建设项目环境影响报告表

项目名称: 黄金尾矿全回收工业化应用
建设单位(盖章): 灵宝黄金投资有限责任公司
编制日期: 2022年8月

技术函审意见修改说明

灵宝黄金投资有限责任公司黄金尾矿全回收工业化应用环境影响报告表 技术函审意见

附图3 本项目车间平面布置图

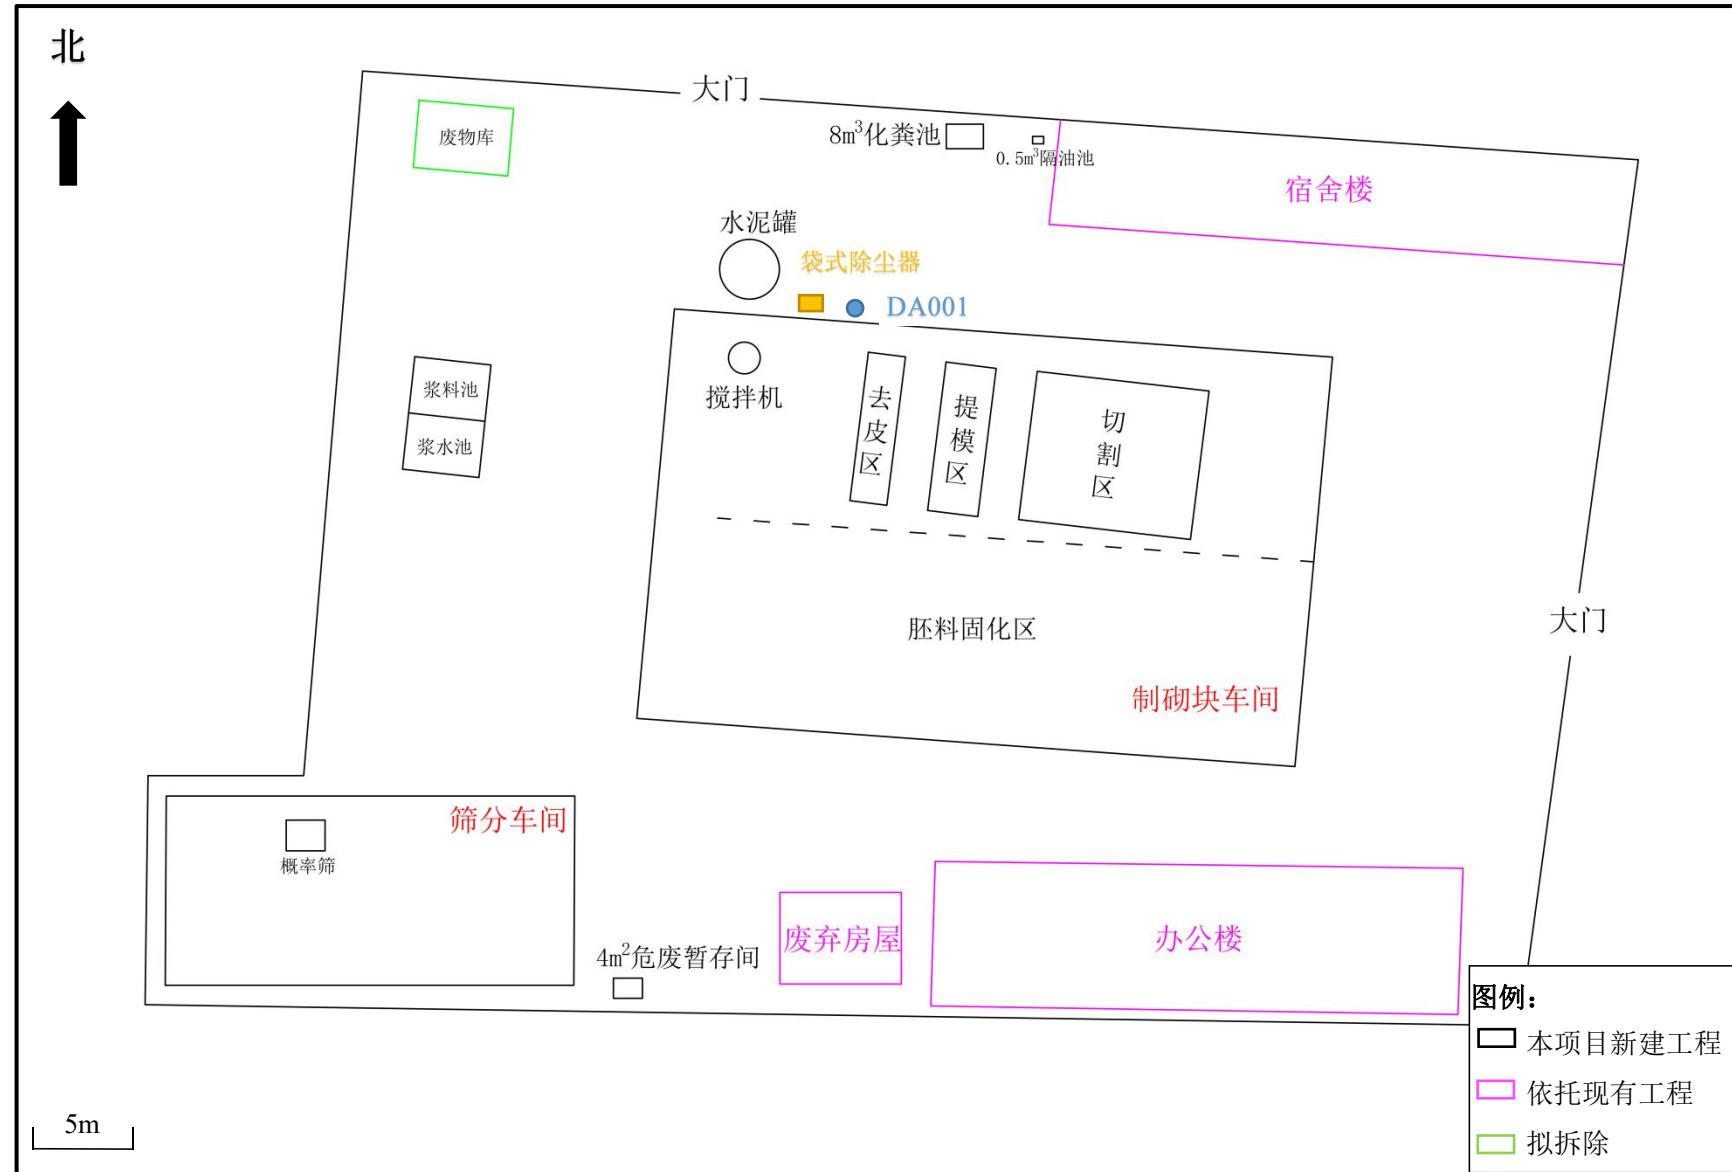
6、完善声环境现状监测内容，更新环境空气现状调查数据，细化厂区平面布置图，核实环保投资，完善监督检查清单，完善附图、附件。

性。完善项目配料分析，进一步论证选厂尾矿渣全回收利用的可行性。	置措施，详见P49；已完善项目配料分析，进一步论证选厂尾矿渣全回收利用的可行性，详见P15。
4	核实项目主要设备一览表；完善项目生产工艺流程和产污环节分析，完善物料储存、输送、投料、切割等各工序废气收集和治理措施，核实废气产生量及粉尘产排源强，完善废气治理措施可行性分析；完善无组织粉尘治理措施；核实水平衡。补充尾矿中粗砂、细砂及本项目原料比例的依据；进一步核实筛选出粗砂、细砂含水率及干化措施、废水处置对策等情况。	已核实主要设备一览表，详见P14；已完善项目生产工艺流程和产污环节分析，详见P23~P24；已完善物料储存、输送、投料等各工序废气收集和治理措施、废气产生量及粉尘产排源强、无组织废气治理措施，详见P38~P39；已完善废气治理措施可行性分析，详见P40；已核实水平衡，详见P17；已补充尾砂中粗砂、细砂、本项目原料比例及粗砂、细砂处置情况详见P14。
5	核实项目高噪声设备种类和源强，完善噪声防治措施及影响分析；细化风险物质防流失措施建设参数要求。	已核实项目高噪声设备种类、源强及噪声防治措施，详见P44~P45；影响分析详见P48；已细化风险物质防流失措施建设参数要求，详见P52。
6	完善声环境现状监测内容，更新环境空气现状调查数据，细化厂区平面布置图，核实环保投资，完善监督检查清单，完善附图、附件。	声环境现状监测详见P27；2021年环境空气现状调查数据详见P29；环保投资、监督检查清单详见P54~P55，已完善附图附件。
